AMENDMENT 1
AMENDEMENT 1

**Information technology equipment – Immunity characteristics – Limits and
methods of measurement**

This amendment has been prepared by subcommittee CIS/I: Electromagnetic compatibility of information technology equipment, multimedia equipment and receivers.

Figure A.6 – Example test set-up for A.2.6 with secondary device using the method A.2.2

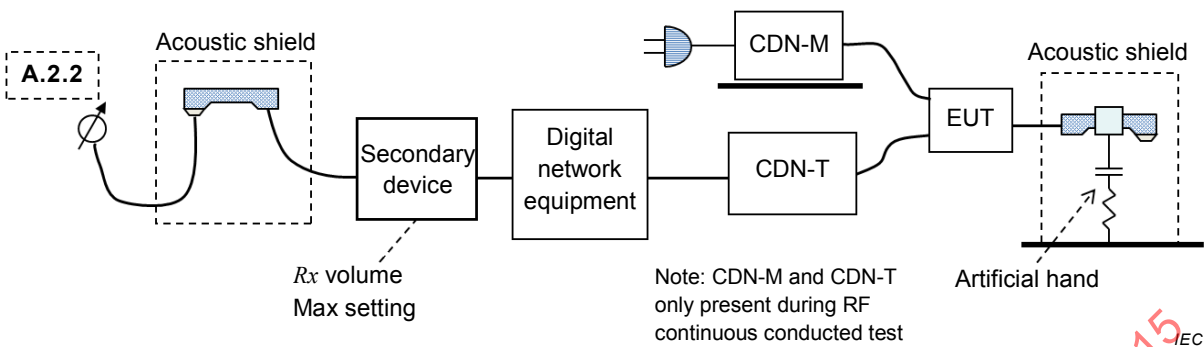
A.2.6 Measurement method: demodulation sent to digital lines

For systems that connect to a digital transmission system it is not generally possible to break into the line, as is done in A.2.4 for analogue lines, in order to measure the 1 kHz tone that is demodulated by the EUT and sent to line during the testing of continuous RF disturbances. This is especially the case for Voice over IP (VoIP) applications where the audio sent to line is encoded into packets that may be sent for example via an Ethernet or DSL transmission system.

For such digital lines a call shall be established to another telephony device, known as the 'secondary device'. While applying the continuous RF disturbances to the EUT, the acoustic output from the secondary device (the received audio signals from the EUT) shall be measured using the method given in A.2.2 (See example test setup given in Figure A.6). Where lossless acoustic coupling to the secondary device cannot be achieved then the method of A.2.3 shall be used (See example test setup in Figure A.7). The limit levels defined in Table A.2 or A.3 shall be applied to the respective method. It is acceptable to perform the test twice: once while monitoring the demodulated audio levels, and again while evaluating other performance criteria.

Figure A.7 – Example test set-up for A.2.6 with secondary device using the method A.2.3

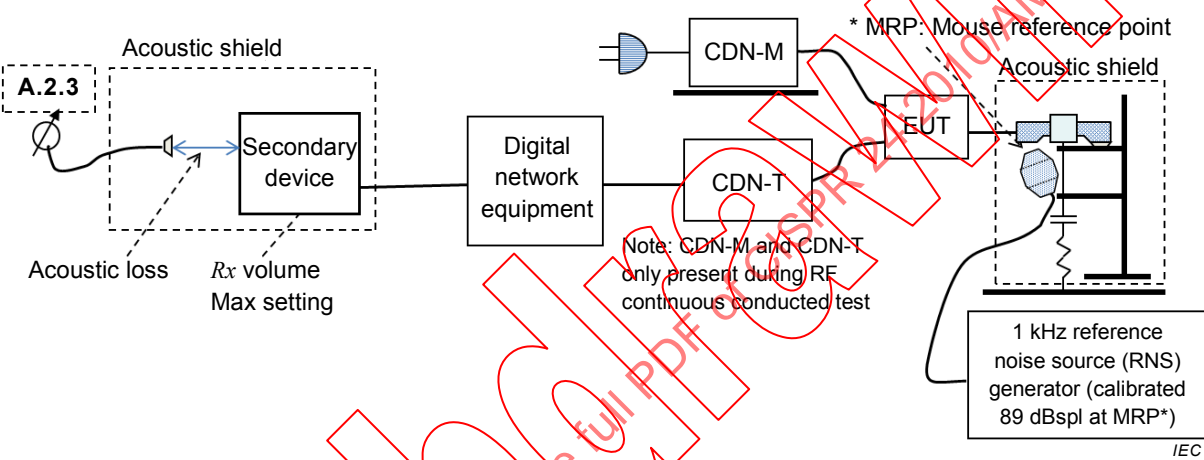
When using the method of A.2.3 in order to calibrate the link a 1 kHz Reference Noise Source (RNS) shall be applied to an artificial mouth, in order to generate a known sound pressure level of 89 dB(spl). The reference noise source is coupled to the microphone of the EUT and the output at the receiver of the secondary device is measured. To obtain the actual reference level, subtract 35 dB from the measured value. The background noise shall be at least 15 dB below the established reference level. The reference noise source and artificial mouth are then removed. The acoustic measurements are then relative to the reference level established with the RNS.
